# ENQUETE PUBLIQUE UNIQUE

## COMMUNE DE WISSANT

RAPPORT D'ENQUÊTE PUBLIQUE	<b>Décision</b> de Madame la Présidente du Tribunal Administratif de Lille n° E 1000054/59 du 14 avril 2014. <b>Arrêté</b> de Monsieur le Préfet du Pas-de Calais du 23 avril 2014
OBJET	Projet de reconstruction du perré de protection sur la commune de Wissant portant sur : -La demande d'autorisation ; -la procédure de concession d'utilisation du domaine public maritime ; - la demande de déclaration d'intérêt général
SIEGE DE L'ENQUÊTE	Mairie Place du général De Gaulle 62179 Wissant
DUREE DE L'ENQUÊTE	Du 19 mai 2014 au 20 juin 2014 inclus
COMMISSAIRE ENQUETEUR	Bernard COUTON
PARTIE 2/4	Conclusions et Avis sur la Demande d'autorisation au titre de la loi sur l'eau

**Obs.23, 68,102 /28, 69/24, 68/55/65/66/67**

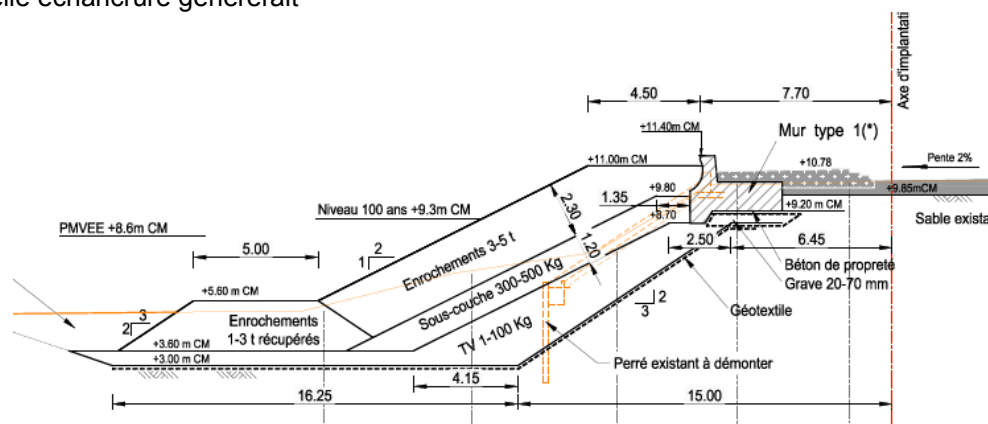
- **la descente à bateaux (S ou S/O ou Gris-Nez)** située au droit de la rue des pêcheurs. Il est évoqué sa résistance aux différentes tempêtes, le coût de reconstruction, son utilité pour éviter la saturation de la descente située au Nord, la sécurité, son utilisation actuelle etc.  
=> Pour la conservation voir la technique qui le permet (liaison entre neuf et ancien)
- **L'escalier situé au même endroit et l'escalier situé près du poste de secours** (pour rester à 5 au lieu des 3 prévus au projet)

**Obs.23 et 68 :** En ce qui concerne la descente actuelle, plusieurs problèmes se posent :

Si la rampe existante fonctionne correctement vis-à-vis des tempêtes « ordinaires » (il n'y a pas eu de tempêtes extrêmes depuis 2002), elle serait pour les conditions extrêmes considérées dans le projet un très dangereux tremplin pour les vagues, ce que nous ne recommandons pas.

Conserver l'ouvrage poserait plusieurs problèmes techniques : L'emprise de la protection prévue est plus large et fondée plus profondément que l'ouvrage existant (voir section ci-dessous ou l'ouvrage existant est montré superposé à la section de projet). Si la rampe était conservée comme actuellement, cela constituerait une grande discontinuité sur le linéaire de l'ouvrage, difficile à réaliser techniquement et nuisible du point de vue :
